Aquest aparcament hauria de incloure un Pla Parcial Font de la Vila. Aquest Pla Parcial està validat per la contracta C-50. Segons PP Font de la Vila...

MAUS MUNICIPALS ANLA

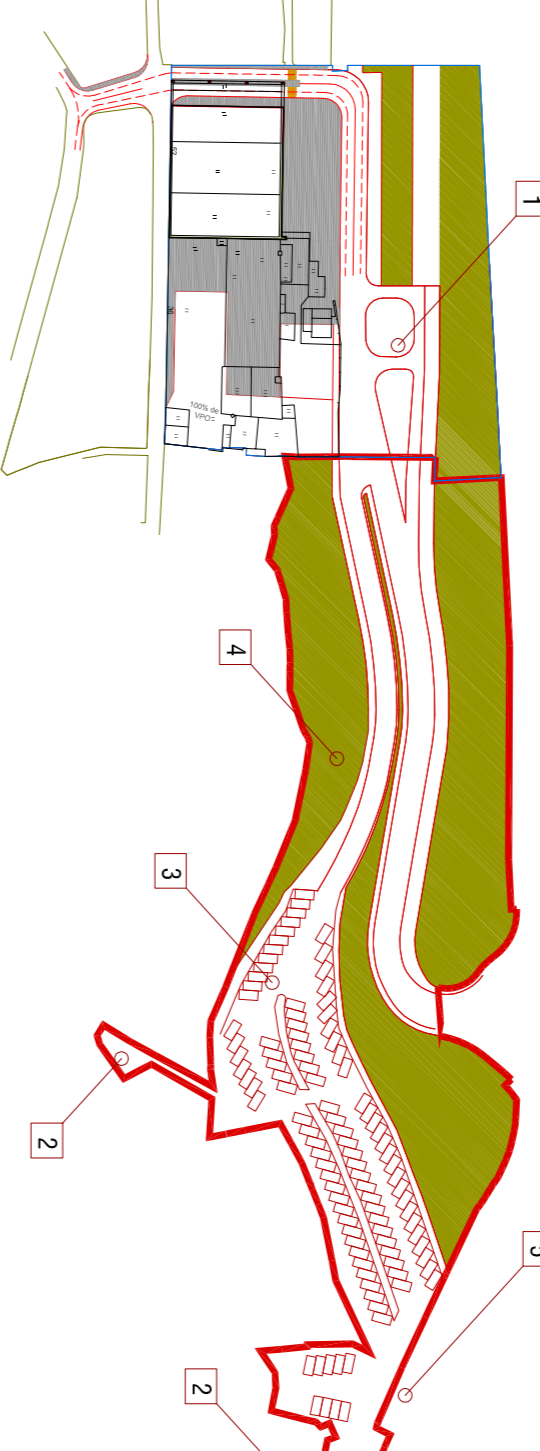
Per tant, segons aquest pla, entenc que tal i com està resolt l'aparcament no és l'adequat i, no compleix les premisses tècniques ja que:

- 1. L'accés a aquest aparcament és a través d'una rotonda innecessària i mal resolta, ja que a més a més per a realitzar la rotonda s'hauria de crear uns murs de contenidors de gran dimensió i cost.
2. No comença correctament amb el centre del poble ni amb l'habitatge ANLA.
3. Es soluciona l'aparcament amb una bossa a la part superior tot creant uns murs de contenidors de gran dimensió i cost.
4. Mala connexió amb els vials públics de tot el sector ja que no tenen una continuïtat concreta i es perd la oportunitat de resoldre la figura est de Castellnou.
5. No s'aprofita la banda de Cal Xera al Pla Parcial (amb pendient del 28%) i d'aquesta manera es perd la oportunitat de facilitar la accessibilitat correcta de les persones que viuen al sector de les piscines municipals, ja que es vincle camí peatonal directe al centre del poble.

Segons el PMU 01, entenc que no resol els problemes que es plantejen, tant de màrqueting, tant de màrqueting com d'ordenació de l'edifici, ja que:

- 1. Només es conserva la part de la nau nova com a equipament municipal, i com he explicat abans, em sembla una mala solució per a vendre nous usos en totes les naus municipals.

2. Ordenació de venda de protecció oberta en la creant un pati interior que no sap la manera com formalitzar, ja que entenc que no se sap al·lès únicament privat, semi-privat públic, a més a més la venda que dona al carrer Josep Galies se li priva de les bones vistes cap al Montseny.

3. Mala solució de venda de la nau nova en plans sense soterrani, ja que s'obra un pati rodent per l'interior de la nau nova, tot creant un passatge amb problemes de gèlib a l'edifici.

4. Innecessària l'edificació de tota la façana nord de la nau nova, per a donar llum al pati rodent que passa per a l'interior de l'edifici, ja que és una despesa innecessària per a millorar la ventilació, ja que hi ha altres maneres de poder millorar la ventilació.

5. Mala connexió amb l'habitatge municipal projectat.
6. Mala solució de crear dos carrers rodents, ja que necessita molta amplada i això ve en detriment de poder realitzar uns bones boteres per al pati que lligui tot el sector.

7. Mala connexió amb el veïnat públic, ja que està a una cota de 4m inferior al nivell del carrer rodent.
8. Crear que es una bona solució crear un mirador, tot que no està clar de la manera com es vol formar, s'ha d'aprofitar les oportunitats de cota que ofereix aquest emplaçament per a crear una bona plataforma.

9. Crear que es una bona solució donar amplada en aquest punt, ja que és important disposar de dos carrers rodents, un d'entrada i l'altre de tornada, ja que millora la ventilació del sector, tot i que s'ha d'aprofitar una part de la parcel·la com a pati.
